Fra: Kristine R. Martinsen[krevheimmartinsen@gmail.com]
Sendt: 21.11.2025 16:17:35
Til: Postmottak Vinje[postmottak@vinje.kommune.no]
Kopi: Roar Nakling Martinsen[rnmartinsen@gmail.com];
Tittel: Klagesak - Flåmyrane III - planID 20220001

Klage til reguleringsplan for Flåmyrane III

Utsnitt fra plankart. Veier som vil skape problematiske forhold sommer og vinter.
Ved å fjerne 3 tomter kan begge disse veiene også fjernes.

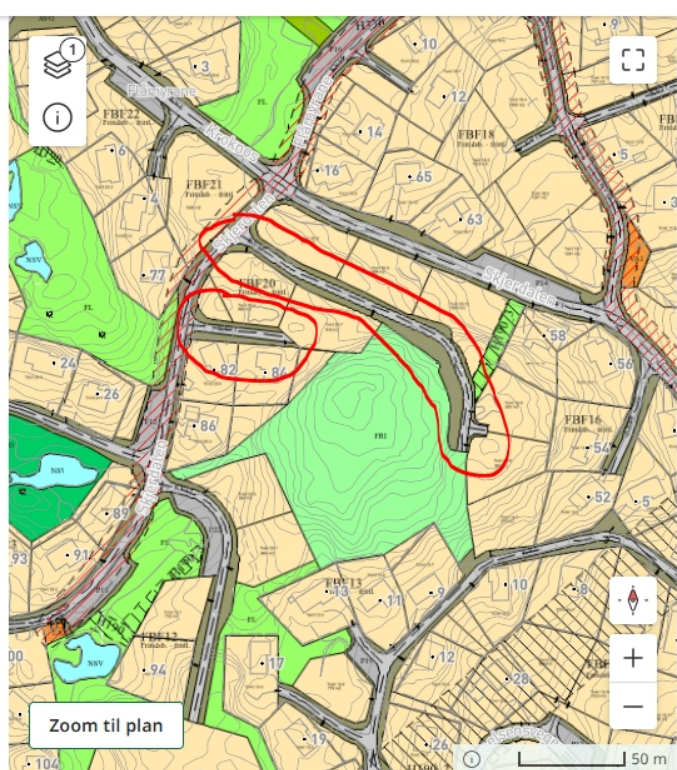
En annen stor bekymring er etablering av mange nye veier innenfor hyttefeltet. På vinteren er allerede brøyting utfordrende. Vi er bekymret for hvordan snømassene skal håndteres og med det, den dårlige sikten ut av kryssene. Dette kommer til å påvirke fremkommelighet for nødetater og gående personer som bruker veien for å komme frem til ski og turløypene. Med den nå planlagte fortettingen vil det bli enda flere gående på veiene, da det ikke lenger er lagt til rette for korridorer i terrenger, hverken sommer eller vinter.

På nye veier (markert i rødt) vil det være skjæringer på 2-3 meter inn i eksisterende fjellknauser, og vil gjøre området vanskelig tilgjengelig og hindre utsikt i kryss. De to nye veiene ligger også oppå gamle, etablerte skiløyper og sommerstier som kan sees på Google. Dette er ikke hensyntatt i de nye planene

Ved å fjerne noen av tomtene vil en igjen kunne fjerne mange hundre meter med vei, som igjen vil forbedre trafikksikkerhet for nødetater, barn og andre brukere av veiene, samt også bidra totalt sett til noe mindre avrenning til Eivindsbuvatn.
